**AVIS RELATIF À LA PROTECTION
CONTRE LES EVENTUELS EFFETS NOCIFS ET NUISANCES
PROVOQUÉS PAR LES RAYONNEMENTS NON IONISANTS
GÉNÉRÉS PAR DES ANTENNES ÉMETTRICES STATIONNAIRES**

Commune : THUIN - Exploitant : TELENET GROUP

Référence exploitant : HT1869A

Rapport n° 3341 / 2024

Figure 1 : Vue en plan des lieux de séjour et des points de contrôle

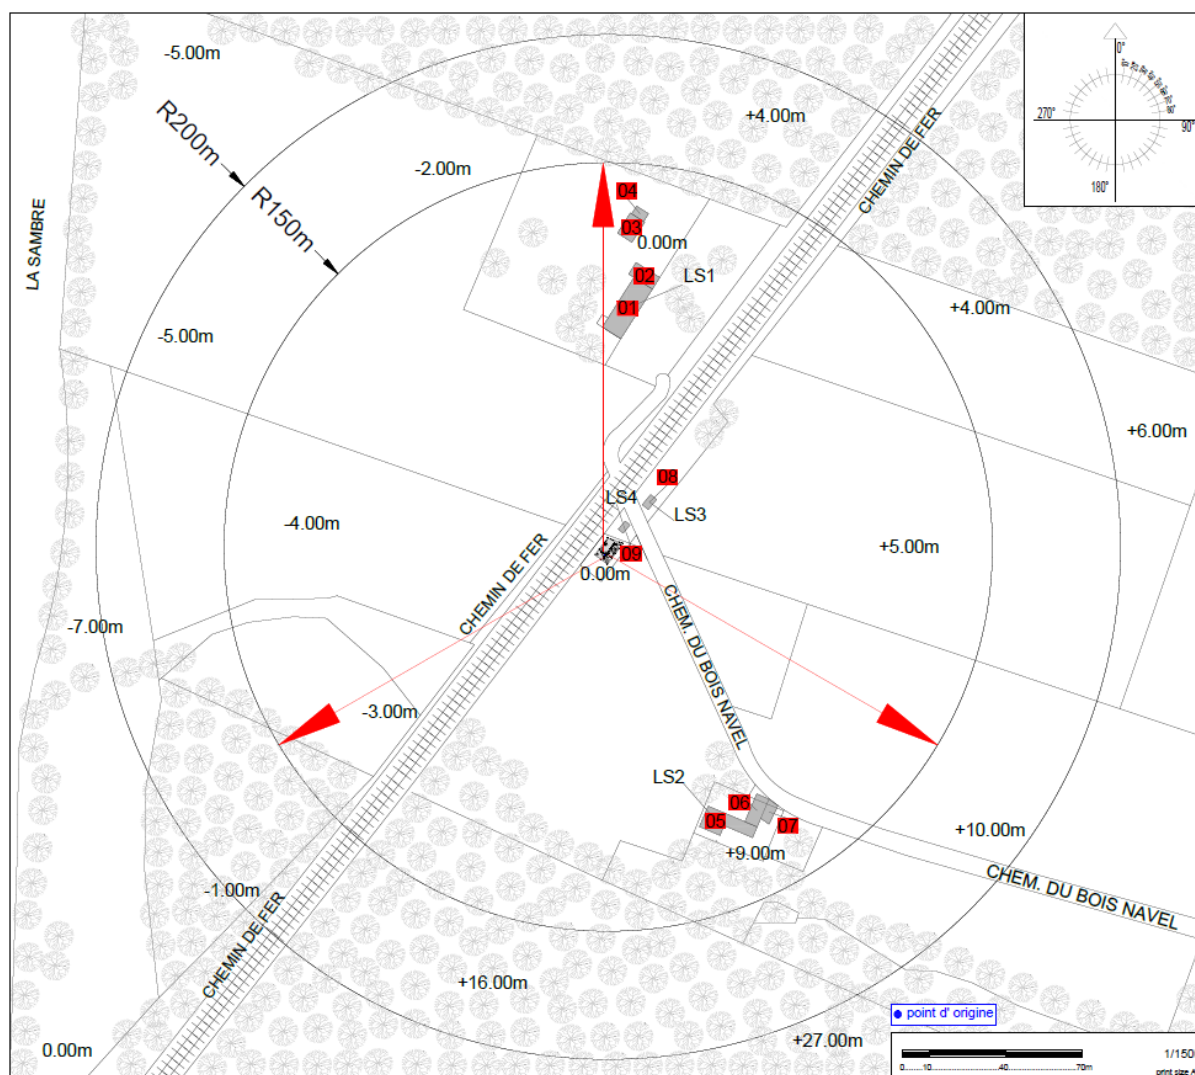
N° point de contrôle	LS	Atténuation (dB)	Indice d'exposition relatif à la limite par installation IE_i
6	LS2	3,0	0,213
7	LS2	3,0	0,211
4	LS1	3,0	0,199
3	LS1	3,0	0,198
5	LS2	3,0	0,184
2	LS1	3,0	0,148
1	LS1	3,0	0,066
8	LS3	3,0	0,018
9	LS4	3,0	0,005

En ce qui concerne les antennes de l'installation mentionnées dans le tableau 1, la distance maximale à laquelle la limite pourrait être atteinte, à l'extérieur, est égale à 91,2 m. S'il n'y a pas de LS à une distance inférieure, les antennes respectent forcément la limite d'immission.

Dans le cas des LS situés à l'intérieur des bâtiments, une atténuation d'obstacle est prise en compte et il en résulte que la distance maximale à laquelle la limite pourrait être atteinte se réduit à 64,6 m.

Figure 2 : Vue en plan des installations d'antennes dans un rayon de 300 mètres autour de l'installation faisant l'objet de la demande d'avis

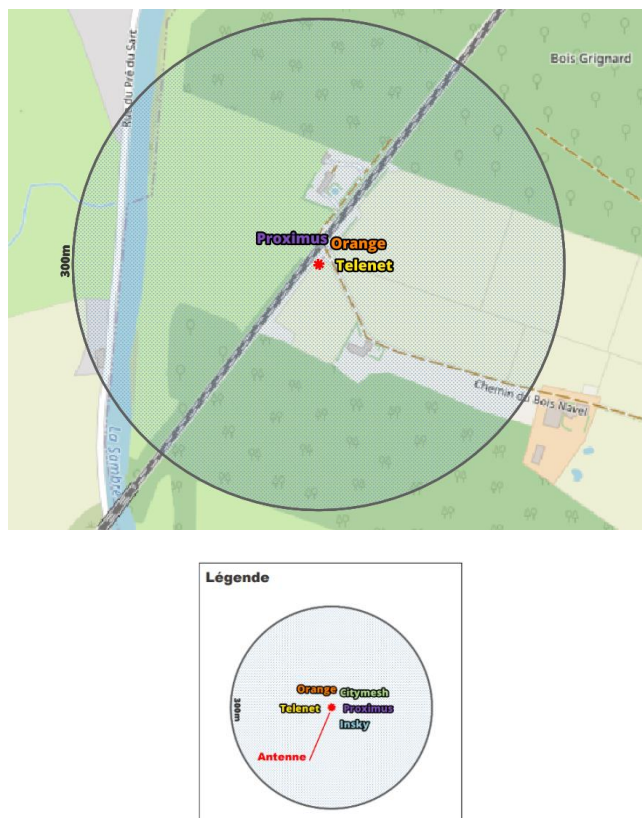
- il y a au plus 4 installations d'antennes émettrices stationnaires présentes dans la zone d'évaluation de 300 mètres de rayon représentée dans la figure 2, y inclus l'installation référencée dans le paragraphe 2 : la limite cumulative définie à l'article 4, §2 du décret est nécessairement respectée dans les lieux de séjour à l'intérieur de la zone d'évaluation de 300 mètres de rayon ;

- c) dans tous les autres cas, il a été vérifié que la limite cumulative définie à l'article 4, §2 du décret n'est pas dépassée dans les lieux de séjour sur base du nombre d'installations localisées dans la zone d'évaluation de 300 mètres de rayon représentée dans la figure 2, de leur localisation ainsi que des données inscrites dans la figure 1 et au paragraphe 4 du présent avis et dans les avis attestant le respect de la limite par installation ou de la limite abrogée de 3 V/m relatifs aux autres installations reprises dans la figure 2.

Compte tenu des considérations ci-dessus, il apparaît que l'intensité du rayonnement électromagnétique généré, dans les lieux de séjour situés dans un rayon de 300 mètres autour de l'installation référencée dans le paragraphe 2, par l'ensemble des antennes émettrices stationnaires de l'ensemble des exploitants du même site d'antennes émettrices stationnaires respecte la limite fixée à l'article 4, § 2 du décret.
